【改善箇所説明図】

【不具合発生箇所】

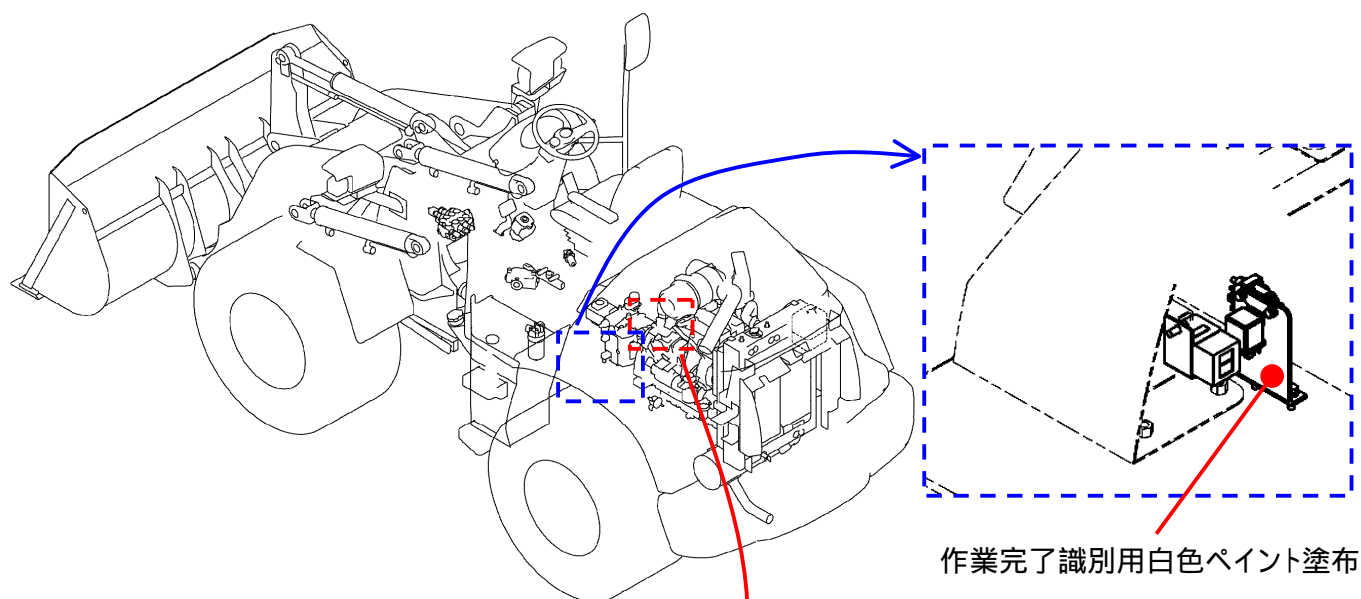
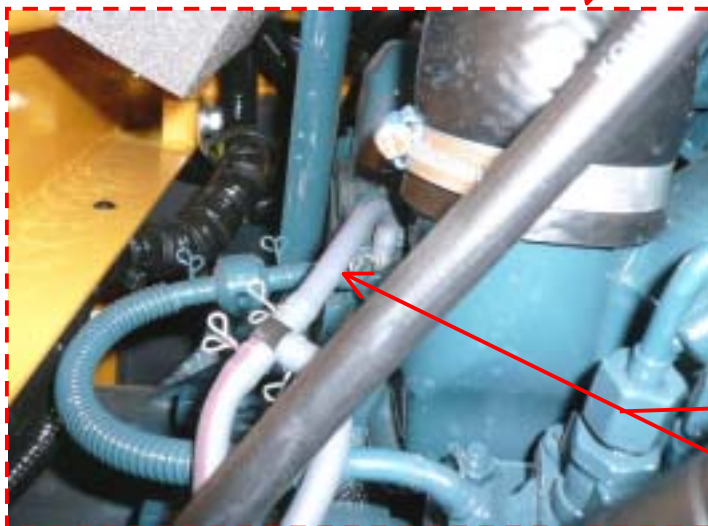
原動機から燃料タンクへの燃料リターンホースの組み付け方法を誤ったため、使用過程において当該ホースが損傷し、燃料が漏れ、最悪の場合火災に至るおそれがある。

損傷の可能性がある
燃料リターンホース

全車両、燃料リターンホースを新品に交換し、配索を変更し適切に組み付け直す。

識別：対策完了車については、原動機室内左側のリレーブラケットに白色のペイントでマークを表示する。
